改善箇所説明図

基準不適合発生箇所

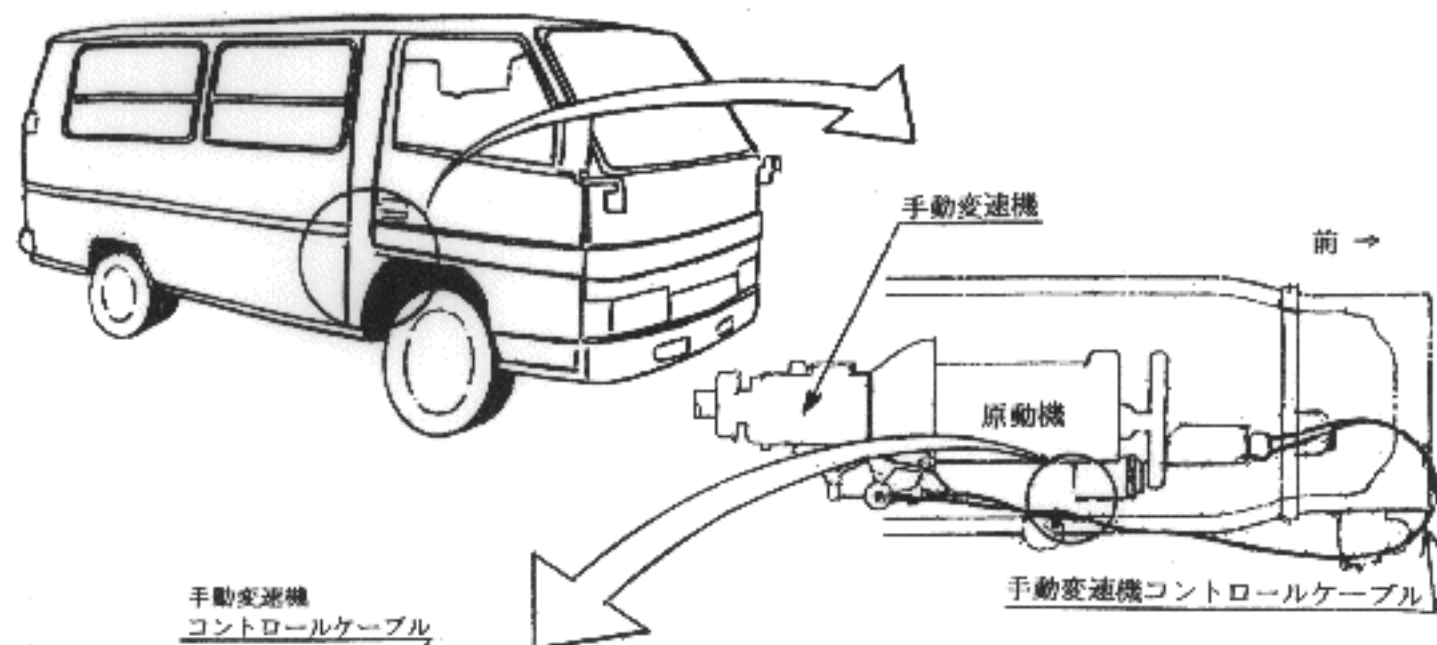
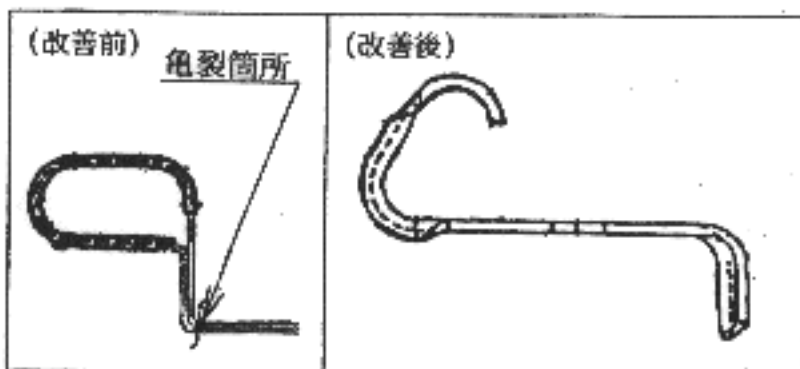
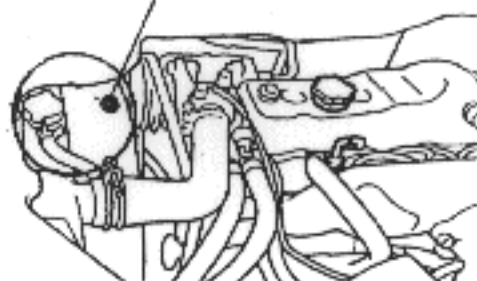
手動変速機コントロールケーブルをフレームに固定しているクリップの強度が不足しているため、当該手動変速機の作動の繰り返しでクリップが折損して、クリップの一部が発電機（オルタネータ）の配線と接触する事により、当該配線の被覆が損傷して短絡し、最悪の場合、火災に至るおそれがある。

全車輛、当該手動変速機コントロールケーブルのクリップを対策品と交換する。

クリップ

識別：ラジエタファン上部に
黄色ペイントを塗布する。
